Henvendelser i høringsperioden

BILAG 3

Forslag til lokalplan Østerport II

Østerport II - lokalplanforslag med kommuneplantillæg

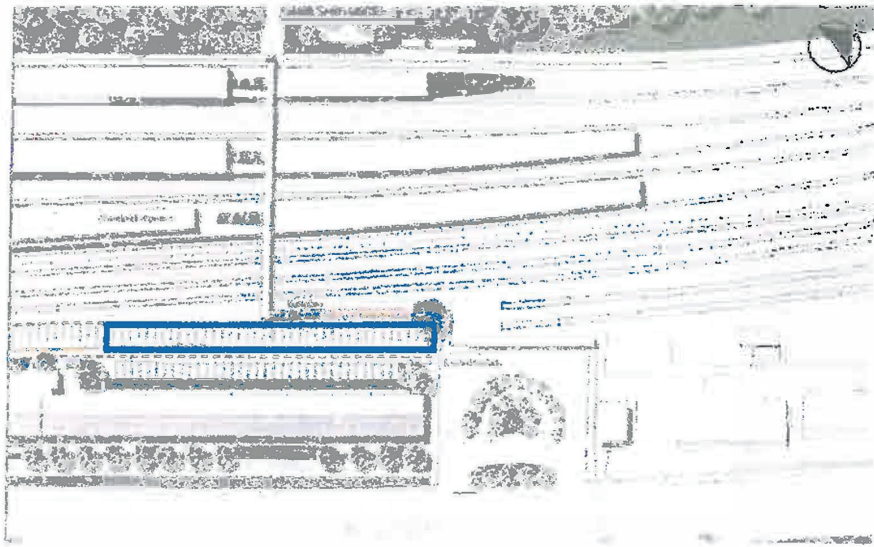
Ud fra disse betragtninger om cykelparkering mener Østerbro Lokaludvalg at man kan reducere parkeringsdækningen til 1 P-plads per 250 eller 300 m², og i den forbindelse bygge flere (gerne overdækkede) cykelparkeringspladser på den aflange del af grunden langs Folke Bernadottes Allé (blåt)
